LINEA A.V. /A.C. TORINO – VENEZIA Tratta MILANO – VERONA
Lotto funzionale Brescia-Verona

RELAZIONE AMBIENTALE PER LE OPERE IN VARIANTE AI SENSI DELLA PROCEDURA DEL DLGS 163/2006, ART. 169, COMMI 3 E 5

1/24 **VOLUME 01: IDENTIFICAZIONE E DESCRIZIONE DELLA VARIANTE M56**

Figura 1 Schema di linea AV BR-VR

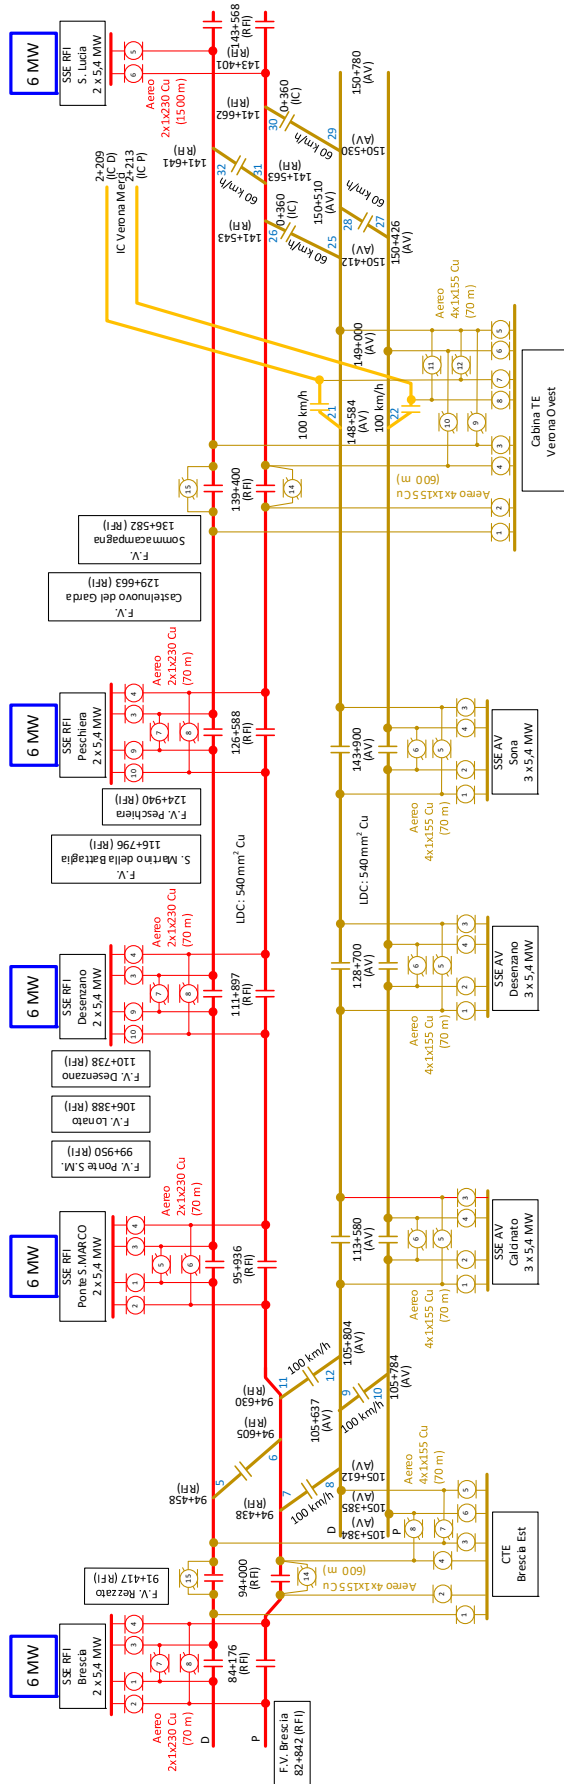
Nella figura seguente è rappresentata la linea AV con sistema di trazione 3kV.c.c e l'interconnessione con la linea storica RFI.

Al fine di garantire la corretta alimentazione, con particolare riferimento ai valori di tensione ammissibili al pantografo e alla selettività delle protezioni, nonché per garantire il corretto esercizio dei rami elettrici nei punti di confluenza tra la linea storica e le linee AV, sono state introdotte due nuove Cabine TE (**Cabina TE Brescia Est – oggetto della presente variante** - e Cabinata TE Verona Ovest)
